# **Doublement Saint-Sébastien**

**Étude d'impact  
sur l'environnement**

**Addenda n°1**

Le présent document intitulé **Addenda n° 1** vise à répondre aux questions/commentaires formulés par le ministère du Développement durable, de l'Environnement et des Parcs, suite aux résultats de la consultation intra et interministérielle. Cet addenda aura avantage à être lu et consulté en relation avec les volumes 1 et 2.

### Plan préliminaire de la traversée de la future autoroute 35

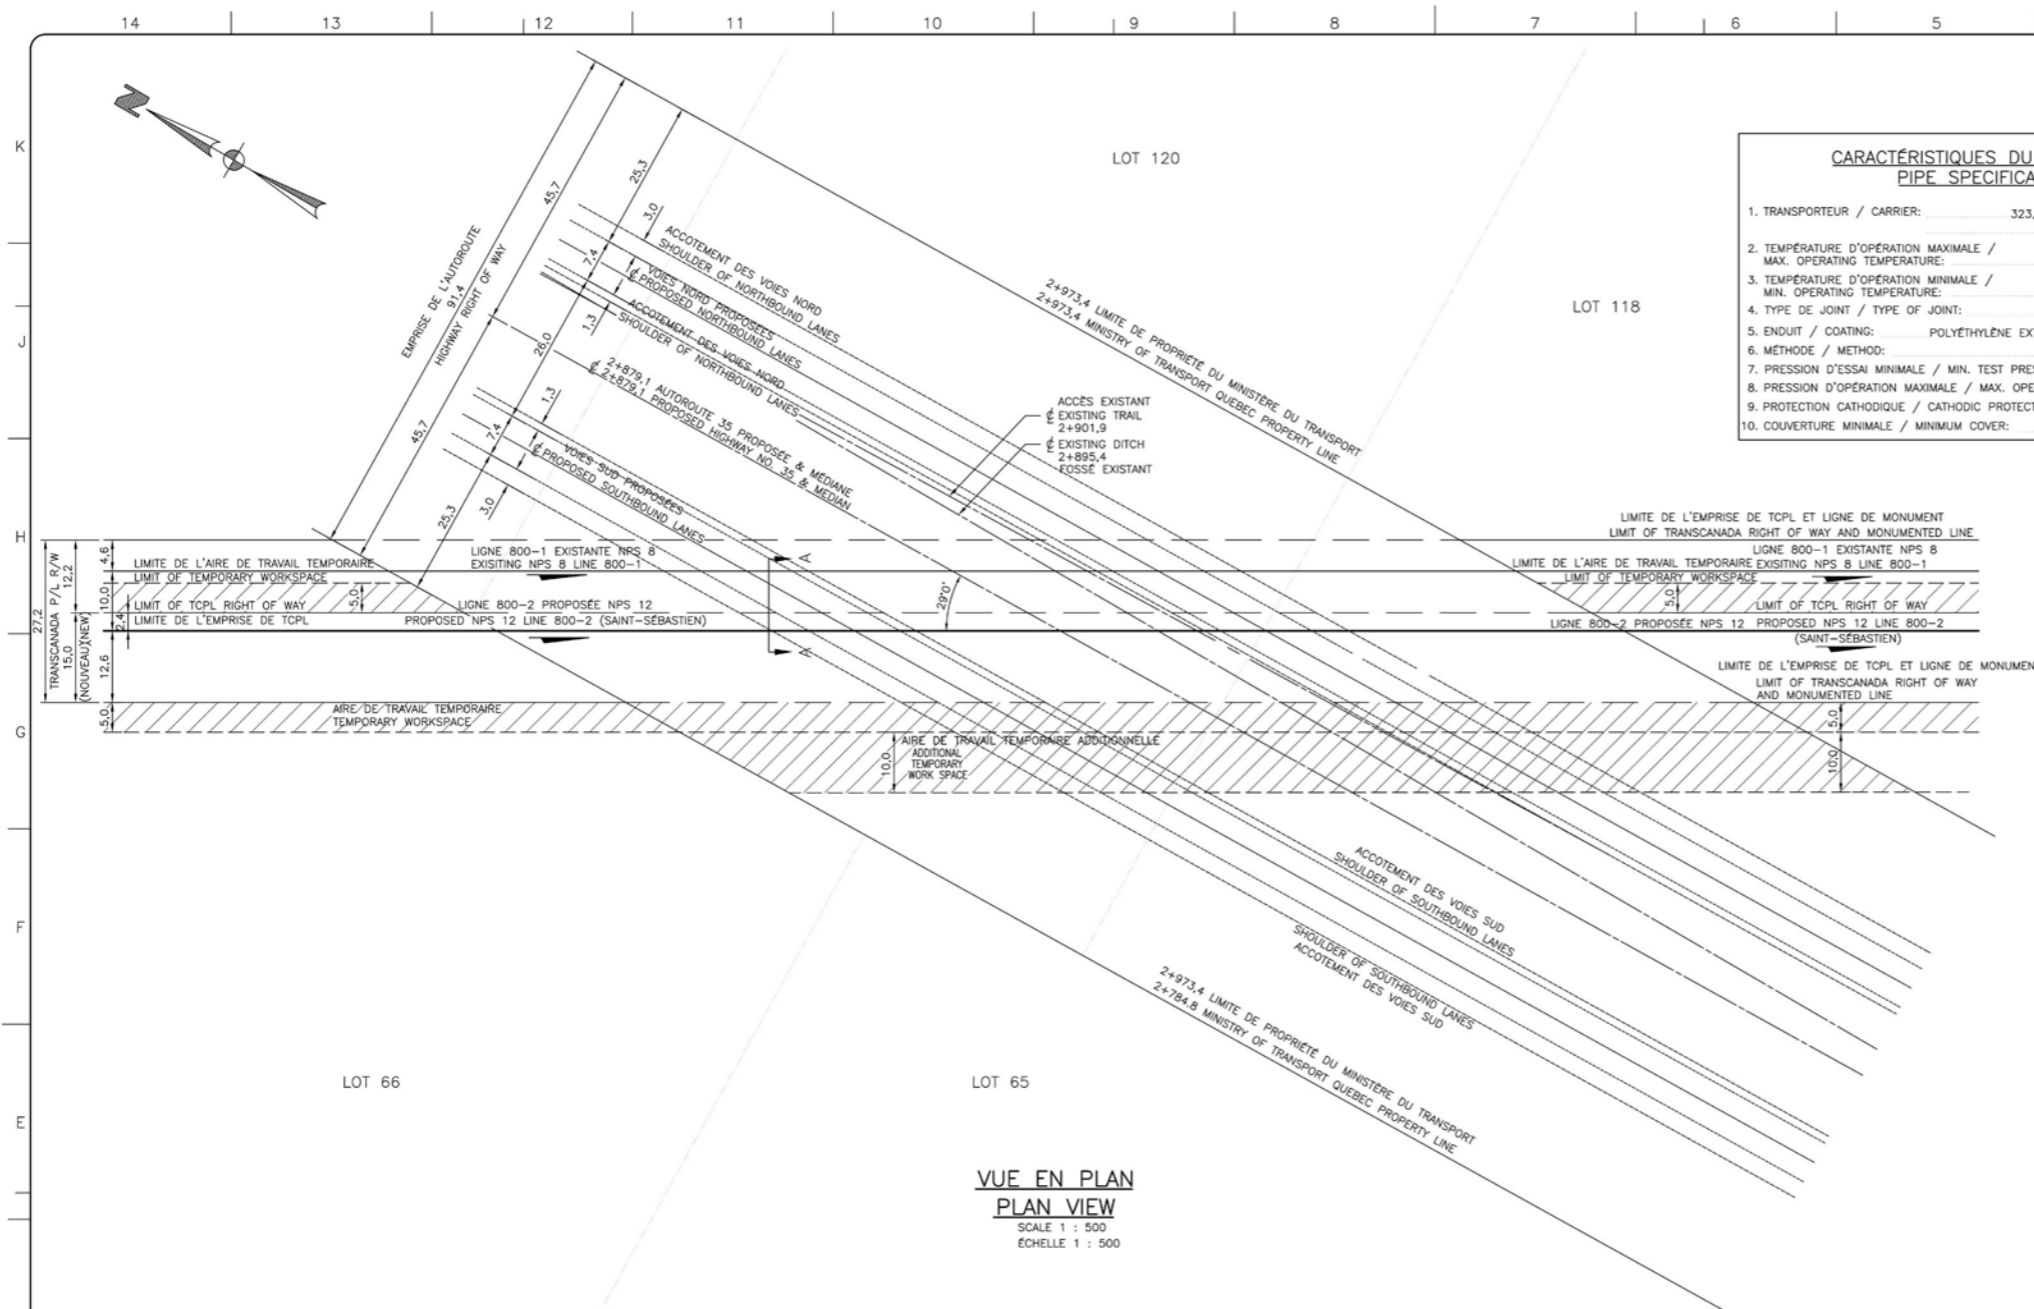
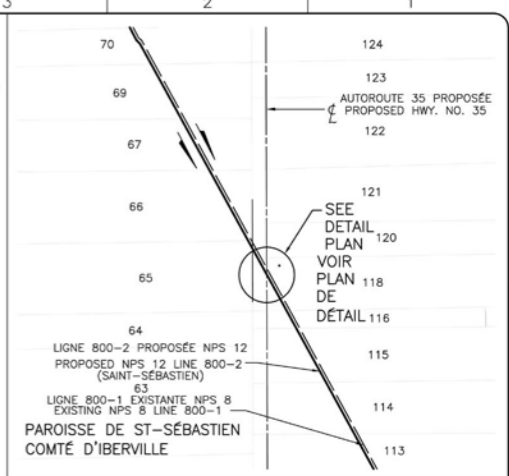
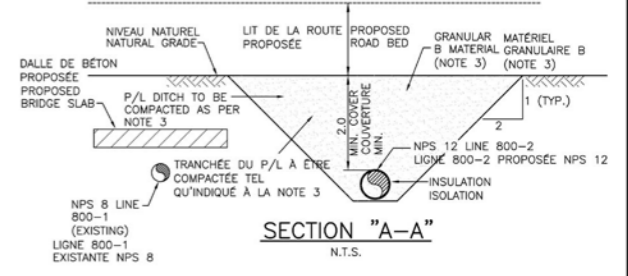
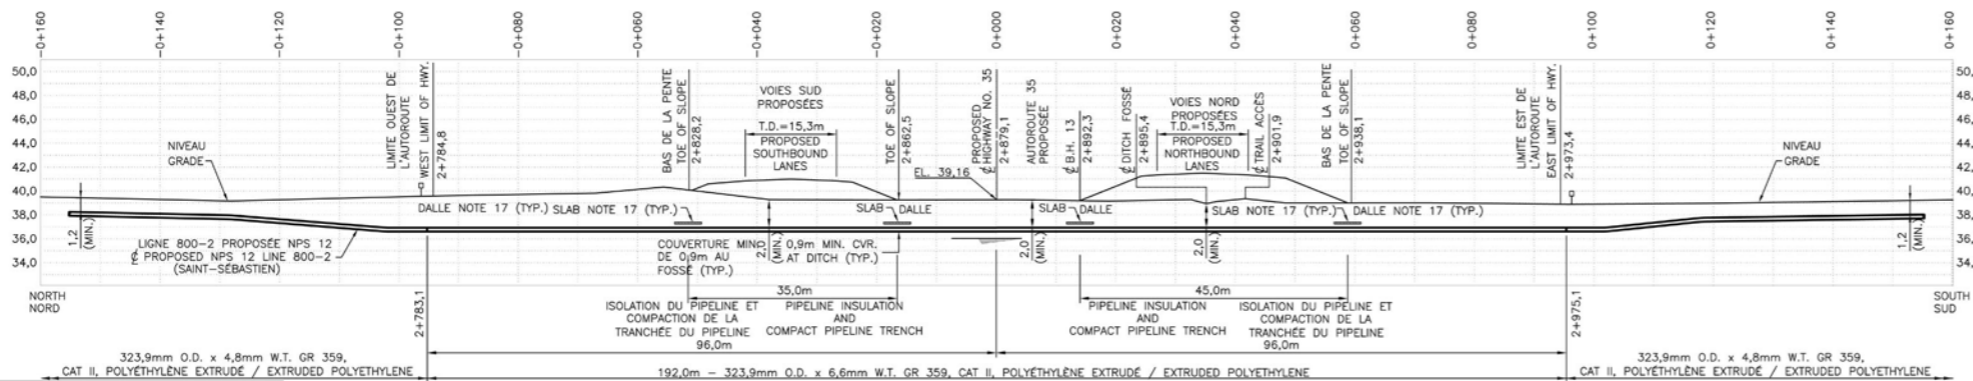
**QC-2 :** *Page 1-5. Concernant les autorisations et autre permis, l'initiateur de projet fera-t-il l'acquisition de servitudes supplémentaires et quelle est la surface à acquérir dans l'emprise du MTQ (emprises temporaire et permanente)?*

**QC-5 :** *Comment sera traversée la route 227, et éventuellement l'autoroute 35? Par forage ou excavation? Pourquoi?*

De manière générale, les traversées d'autoroute par un pipeline impliquent l'obtention d'un permis plutôt que d'une servitude. Ainsi, le promoteur anticipe d'appliquer, pour l'obtention d'un permis auprès du MTQ, pour traverser la future autoroute 35, sujet à l'acceptabilité par le MTQ. Des aires temporaires de travail seront requises telles qu'indiquées dans le plan de traversée ci-joint à l'annexe A (version préliminaire). Le plan de traversée en question sera présenté au MTQ lors de l'application pour l'obtention du permis.

En ce qui a trait à la route 227, le promoteur prévoit effectuer la traversée de cette route en utilisant la méthode de forage horizontal. En ce qui a trait à l'autoroute 35 proposée et tel que discuté avec le représentant de projet du MTQ, M. Martin Talbot, le plan proposé est d'installer le pipeline en utilisant la méthode par tranchée ouverte avant la réalisation de l'autoroute 35 au point d'intersection. Le plan de traversée proposé ci-joint à l'annexe A décrit le tout en plus de détails. Il est à noter que le plan de construction est préliminaire et qu'il doit être finalisé et entériné par le MTQ.
